PILNE zawiadomienie dotyczące bezpieczeństwa

Systemy MR z otworem gantry o średnicy 60 cm

Wada kleju uszczelki cewki kwadraturowej do badania tułowia (QBC) mogąca prowadzić do odstonięcia ostrych krawędzi

Dotyczy: usterka uszczelki cewki kwadraturowej do badania tułowia w systemach MR (akcja naprawcza FCO78100573)

Ilustracja 1. Lokalizacja uszczelki cewki kwadraturowej do badania tułowia

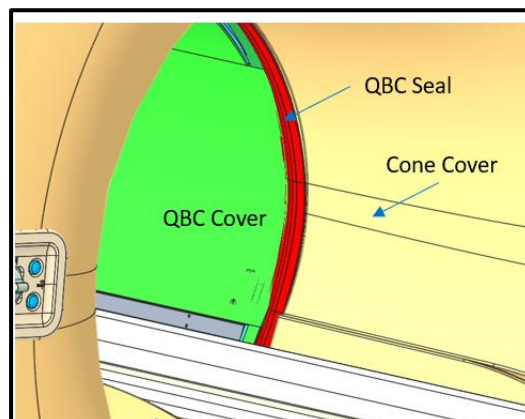
Wada kleju uszczelki cewki kwadraturowej do badania tułowia (QBC) może spowodować odstonienie ostrych krawędzi, z którymi mogą się zetknąć pacjenci. Uszczelka cewki kwadraturowej do badania tułowia może się poluzować, gdy stół wysuwa się z gantry lub się do niej wsuwa, wykonując ruch w płaszczyźnie poziomej. Uszczelka cewki kwadraturowej do badania tułowia (ilustracja 1) to element gumowy przyklejony między osłoną stożkową a osłoną cewki kwadraturowej do badania tułowia. Chroni ona pacjentów przed zetknięciem się z ostrymi krawędziami osłony cewki kwadraturowej do badania tułowia.

Jeśli uszczelka cewki kwadraturowej do badania tułowia poluzuje się w trakcie skanowania, pacjent może być narażony na co najmniej jedno z poniższych zagrożeń: otarcia skóry, stłuczenia, uszkodzenia skóry, utrata/zaplątanie się włosów oraz obrażenia tkanek.

- W ramach przygotowań przed skanowaniem pacjenta:
 1. Sprawdzić, czy uszczelka cewki kwadraturowej do badania tułowia szczelnie przylega do osłony stożkowej i osłony cewki kwadraturowej do badania tułowia.

2. Jeśli uszczelka cewki kwadraturowej do badania tułowia odzepiła się lub jest poluzowana, **natychmiast przerwać badanie.**
 3. Należy skontaktować się z lokalnym przedstawicielem serwisu firmy Philips.

- Jeśli uszczelka cewki kwadraturowej do badania tułowia poluzuje się podczas skanowania pacjenta:
 1. **Natychmiast zatrzymać skanowanie** i ostrożnie ewakuować pacjenta z systemu.

Firma Philips skontaktuje się z Państwem, aby umówić wizytę inżyniera serwisu w Państwa placówce w celu wymiany uszczelki cewki kwadraturowej do badania tułowia (akcja naprawcza FCO78100573). Firma Philips zamierza rozpocząć akcję naprawczą w trzecim kwartale 2024 r.
